改善箇所説明図

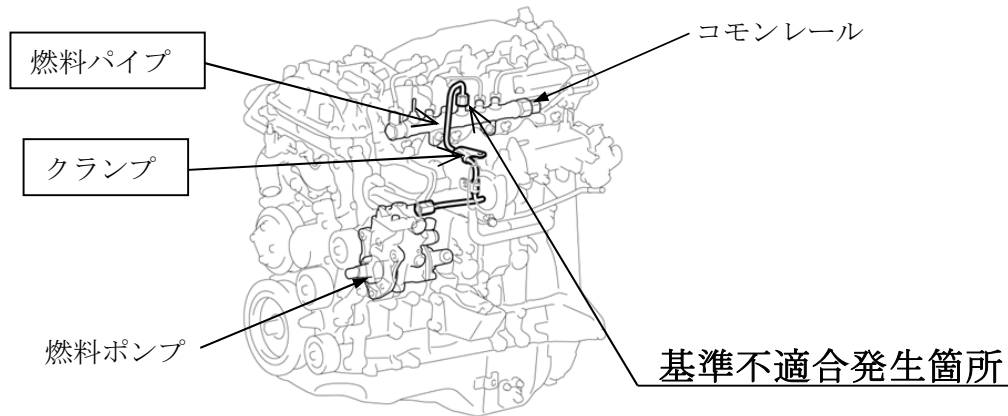
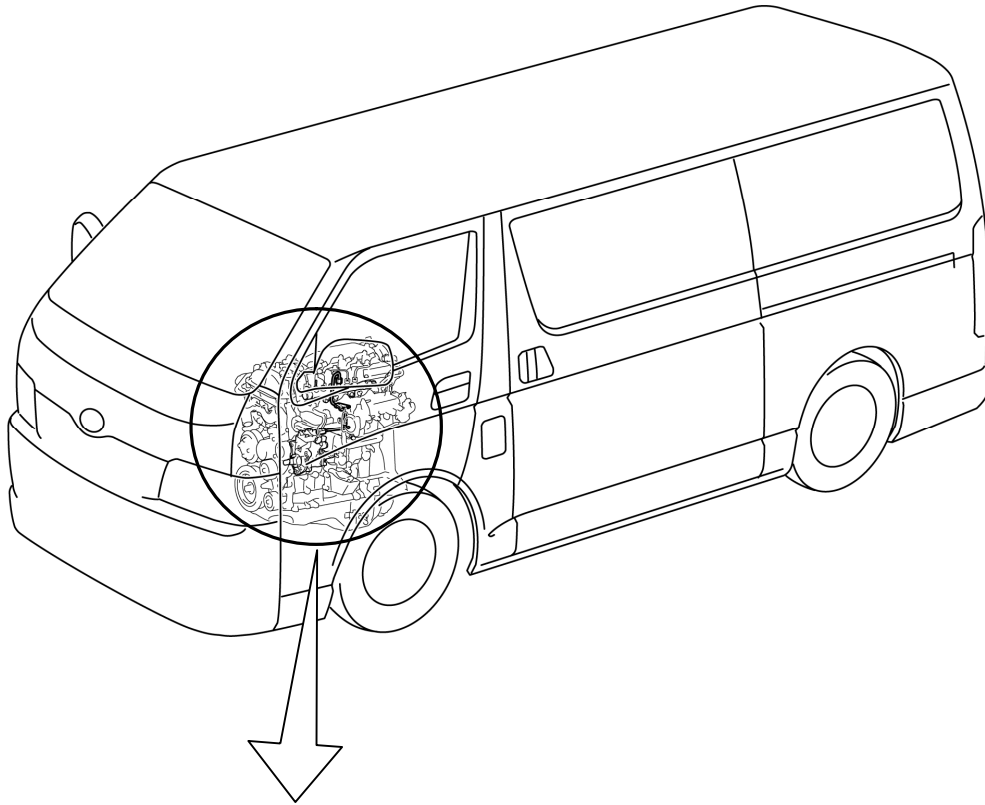
ディーゼル車の燃料噴射装置において、燃料ポンプとコモンレール間を接続する燃料パイプの締付トルク指示が不適切なため、当該パイプの組付ばらつきにより、エンジンの振動等で当該締結部が緩むことがある。そのため、燃料漏れが生じてエンストするおそれがある。

注： は交換部品を示す。

全車両、燃料パイプおよびクランプを対策品に交換する。

識別：改善済車両には車台番号打刻の左下部に黄色ペイントを塗布する。
